Mission régionale d'autorité environnementale

**Avis délibéré de la mission régionale d'autorité environnementale
sur un parc photovoltaïque au sol porté par la société WPD solar
France sur la commune de Vallon-en-Sully (03)**

Avis n° 2023-ARA-AP-1522

Avis délibéré le 16 juin 2023

Figure 1: Plan d'implantation du projet d'environ 31 ha (source : dossier)

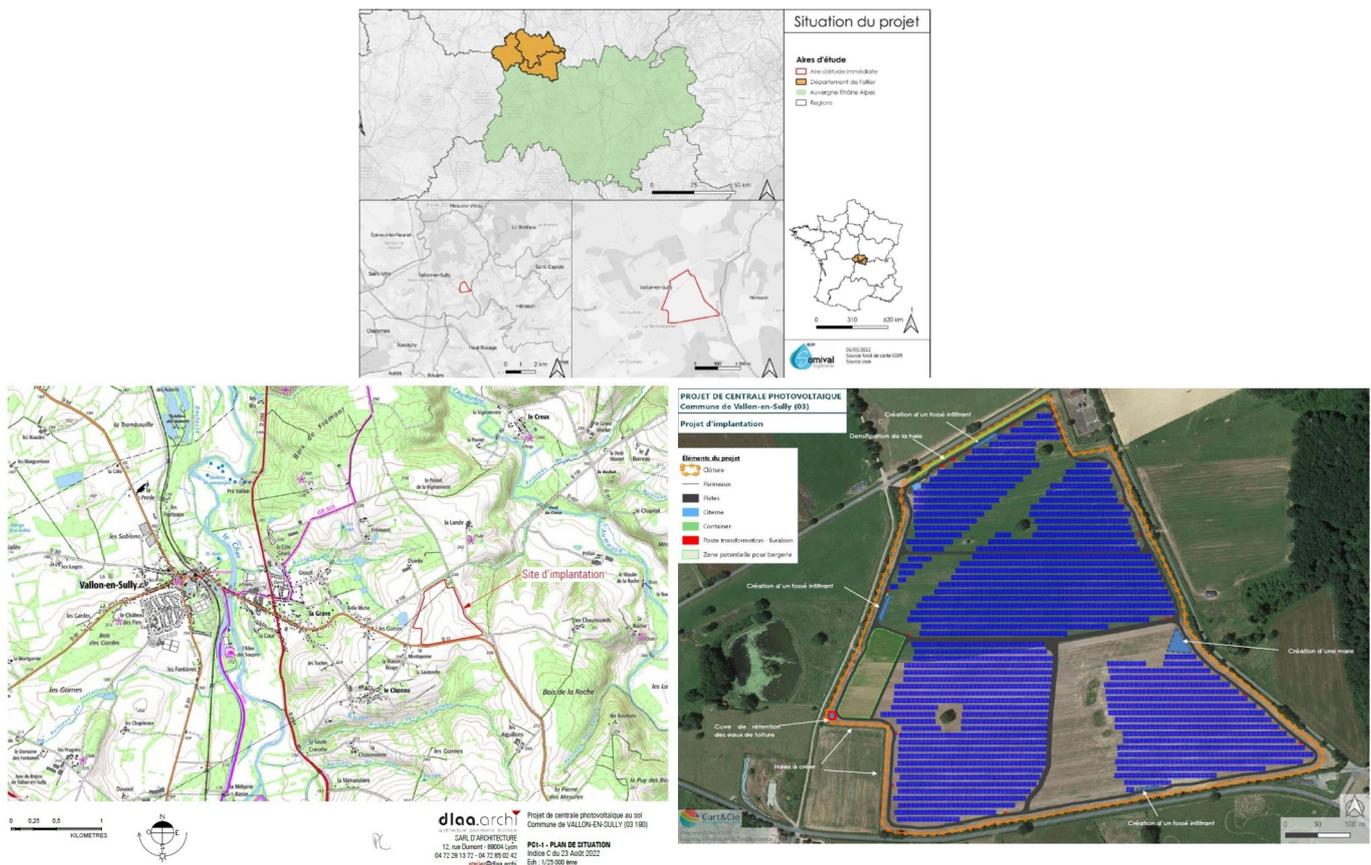
Le raccordement d'une puissance de 23 MW sera effectué au poste électrique de Vallon situé au nord de la parcelle sous condition de validation du gestionnaire de réseau. Selon le dossier, il n'aura pas d'impact dans la mesure où il sera réalisé en souterrain depuis la parcelle du poste source directement à la parcelle du projet. Pourtant, il précise que « *ce poste de raccordement a une capacité d'accueil de 7,2 MW actuellement et que des travaux de remplacement d'un transformateur permettra d'ici 2024 d'avoir 23 MW au poste de Vallon-en-Sully* ». Or, faisant partie du projet, ses caractéristiques, ses incidences et son tracé doivent être présentés et évalués de manière précise, ainsi que tous éventuels renforcements de poste de transformation et de lignes haute tension, même s'ils relèvent d'une autre maîtrise d'ouvrage et d'un calendrier différent. Ce n'est pas le cas dans le dossier fourni qui doit l'inclure dès ce stade.

L'Autorité environnementale recommande d'inclure explicitement dans le périmètre du projet et donc de l'étude d'impact, le raccordement au réseau électrique, même court, fonctionnellement lié au parc photovoltaïque, et les éventuels renforcements du réseau électrique national associés³, d'évaluer leurs incidences environnementales et de présenter les mesures prises pour les éviter, les réduire et si besoin les compenser.

L'intégration du projet dans le système global d'exploitation existant du GAEC et le choix de la répartition de la production ovine ne sont pas suffisamment développés apportant la garantie du caractère agrivoltaïque du projet au sens de l'article L 314-36 – IV-1° du code de l'énergie.

L'Autorité environnementale recommande de mieux exposer le caractère agrivoltaïque du projet et, sinon, de le reconsidérer.

Figure 2: Synthèse des enjeux écologiques (source : dossier)

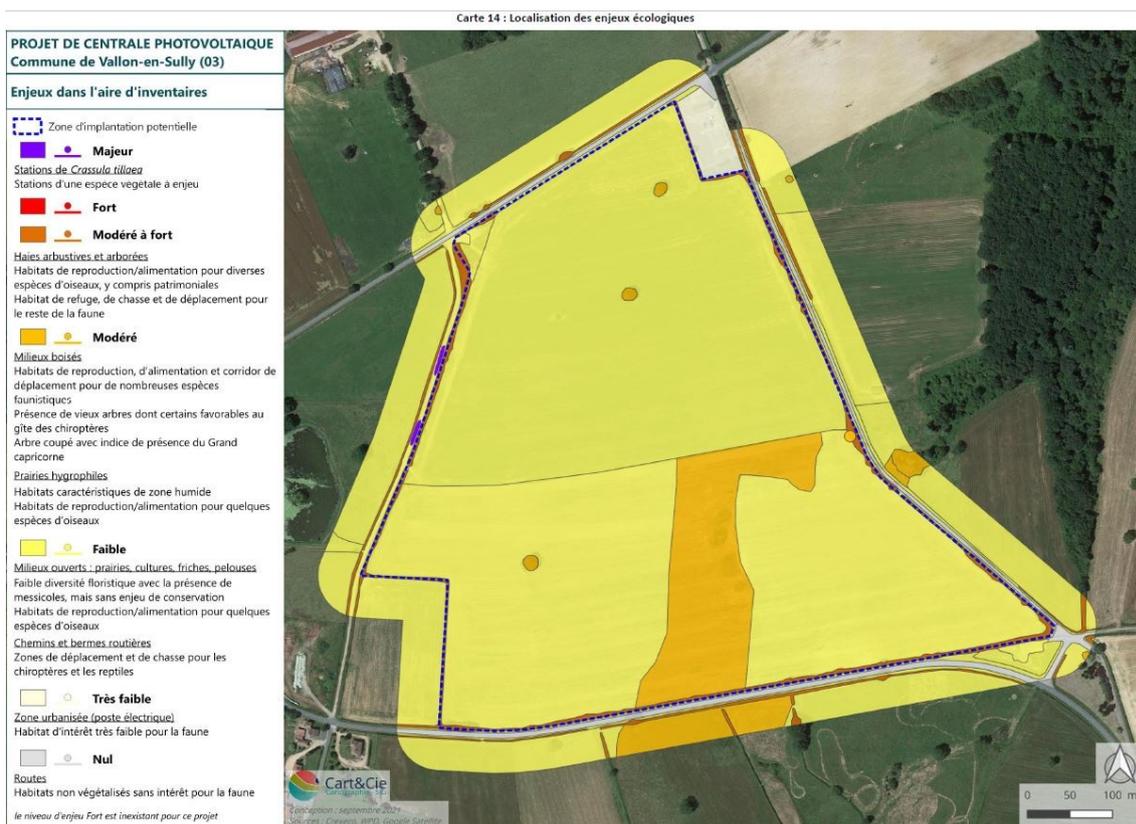
La zone humide identifiée lors des inventaires naturalistes couvre 3,92 ha dont 3,07 ha au sein du secteur d'implantation¹². Selon le dossier, ses fonctionnalités sont faibles, mais aucun examen approfondi n'est proposé pour appuyer cette affirmation¹³.

L'Autorité environnementale recommande d'étudier précisément les fonctionnalités de la zone humide.

En ce qui concerne les espèces protégées le dossier déclare que, « *le projet n'est pas de nature à nuire au maintien, dans un état de conservation favorable, des populations des espèces protégées recensées à l'échelle locale* », mais sans s'appuyer sur une démonstration robuste de l'absence d'incidences résiduelles significatives du projet sur les individus et habitats d'espèces protégées après évitement et réduction. En effet, les impacts résiduels du projet sont qualifiés de négligeables pour l'ensemble des espèces protégées, alors que la perte d'habitats de milieux ouverts et semi-ouverts demeure, ainsi que son fractionnement par les longues rangées de panneaux. Il impacte principalement l'espace vital de l'Alouette lulu en termes d'ombrage et de couvert végétal, d'habitats de nidification et plus globalement, les zones de nourrissage pour un certain nombre d'espèces, y compris de passage. Seule une mesure d'accompagnement en faveur de la reproduction de l'Alouette lulu est évoquée par une pression de pâturage ovin adaptée, prévue également sur la surface évitée de la zone humide. Ce qui apparaît insuffisant.

L'Autorité environnementale recommande de :

- **apporter la démonstration de l'absence d'incidence résiduelle sur les espèces, notamment protégées ;**

- le cas échéant, mettre en œuvre ou renforcer les mesures d'évitement et de réduction (y compris concernant les travaux de raccordement), et définir les mesures de compensation qui s'imposent afin de pouvoir conclure à l'absence de perte nette de biodiversité.
